**Progetto di rifacimento con miglioramento ambientale della Centrale Termoelettrica di Marghera Levante, ubicata nel Comune di Venezia [ID\_VIP: 3722]**

**Risposte alle richieste di Integrazioni**

**22 febbraio 2018**

Ns rif. R001-1666708CMO-V01\_2018

**Figura 2.2.3e Intervento integrativo mediante ISCO ( $\text{Na}_2\text{S}_2\text{O}_8$ )**

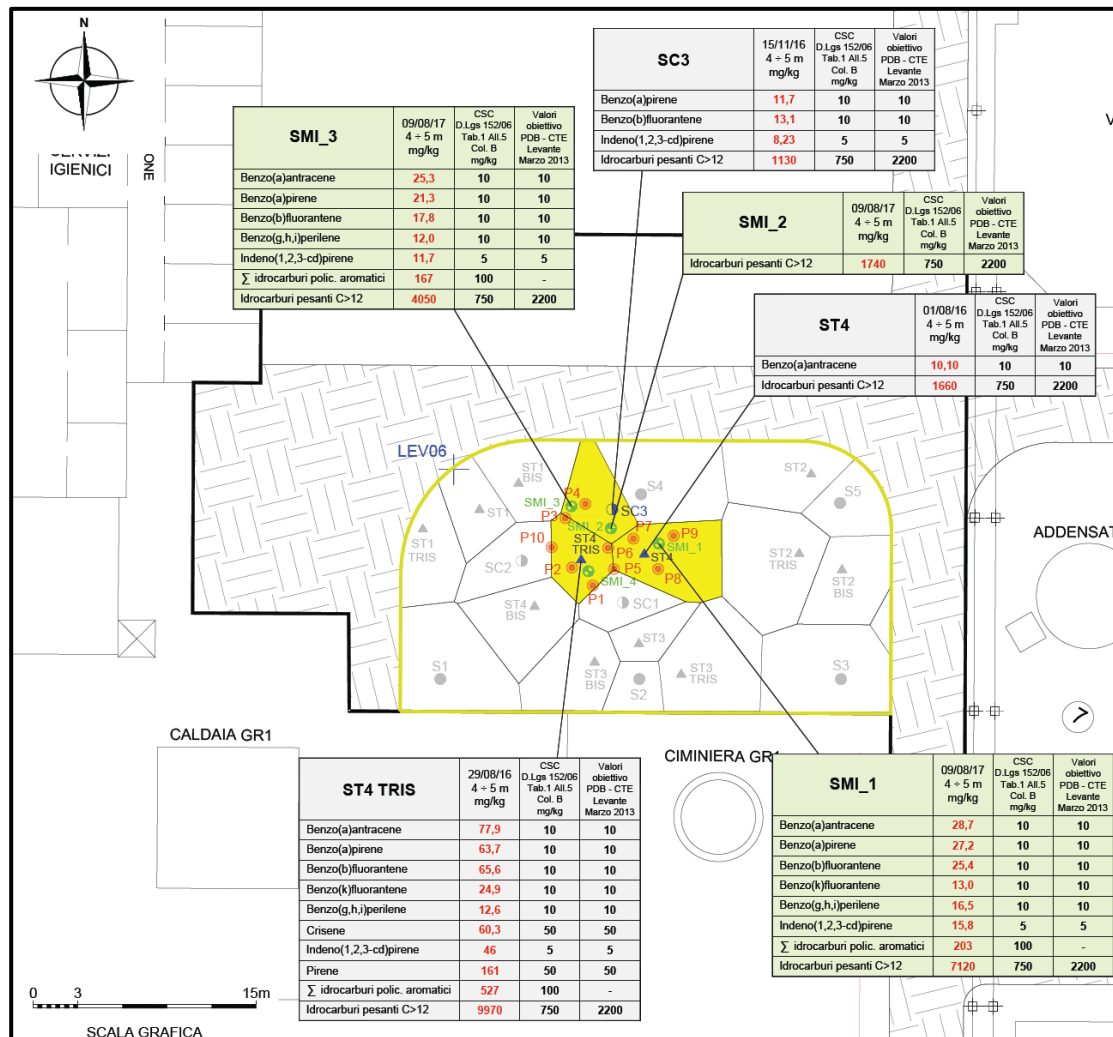
In considerazione delle specifiche condizioni litologiche e dello stato di contaminazione riscontrato nell'area in oggetto, in alternativa al prodotto RegenOx già impiegato, è stato utilizzato un prodotto ossidante con maggiore capacità di permeare il sottosuolo quale il Persolfato di Sodio ( $\text{Na}_2\text{S}_2\text{O}_8$ ). Nella figura seguente è riportata l'ubicazione dei punti di iniezione realizzati a maggio 2017.

Nei giorni 29 - 30 - 31 Maggio 2017 si è svolto il primo intervento di ISCO mediante l'iniezione del reagente, derivante dalla miscelazione di Persolfato di Sodio al 15% e Soda Caustica al 25%. Nei giorni 3 - 4 Luglio 2017 ha avuto luogo il secondo intervento di ISCO. Entrambi gli interventi sono stati eseguiti impiegando i n. 10 punti di iniezione sintetizzati nella Figura 2.2.3e.

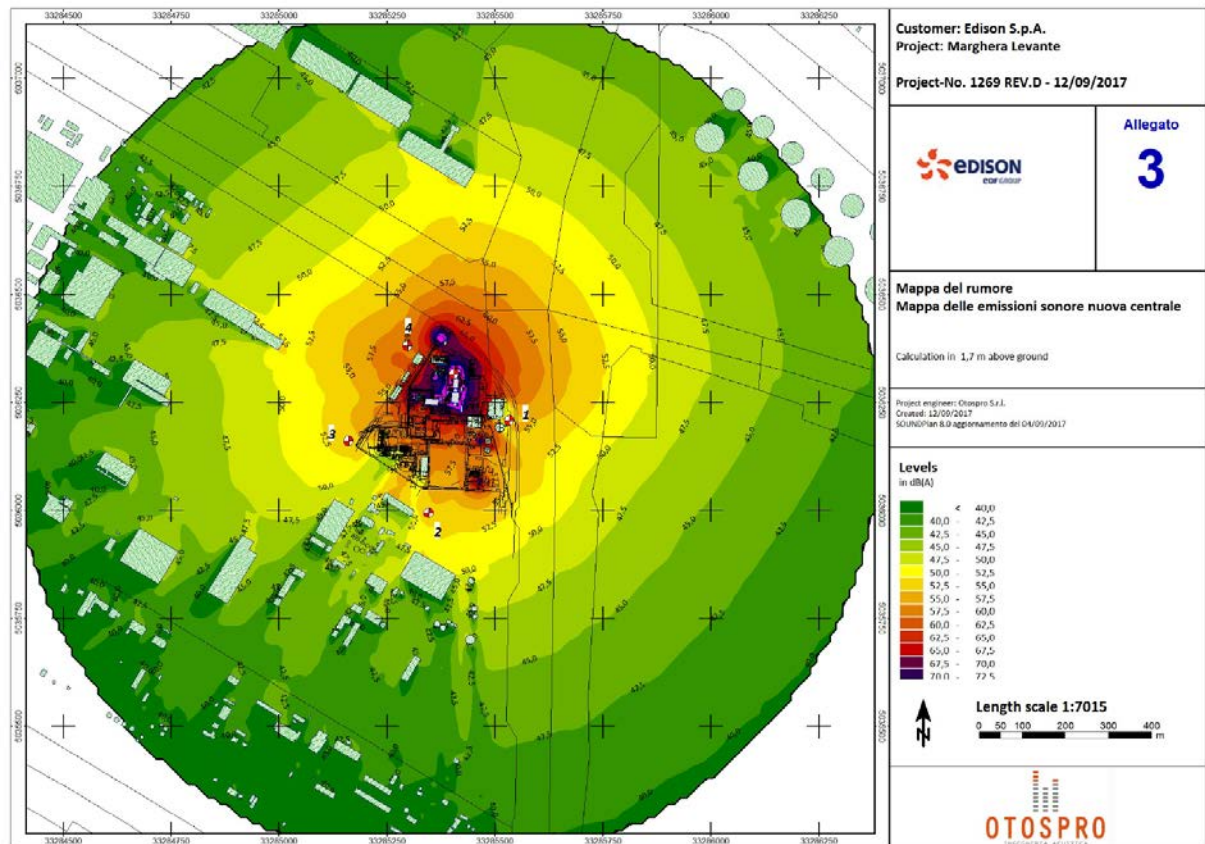
Le emissioni della centrale, dopo gli interventi di rifacimento e miglioramento ambientale, indipendentemente dai livelli di rumorosità attualmente presenti nell’area di indagine, sono state valutate come indicato a pagina 15 del report, presso i seguenti punti di verifica:

- Punto 1: sito all’interno al confine di proprietà in direzione del canale Malamocco e dell’Isola dei Petroli;
- Punti 2, 3 e 4: siti all’esterno della centrale, in corrispondenza del confine delle aree che potenzialmente potrebbero essere utilizzate per attività produttive e quindi prevedere lo stazionamento di personale per più ore.

Come si può vedere dalla Figura 2.2.4c le posizioni valutate sono conservative dato che tutta l’area di studio sulla terraferma è in Classe VI e che il canale Malamocco e l’Isola dei Petroli non possono essere considerate aree in cui c’è permanenza di persone o comunità.
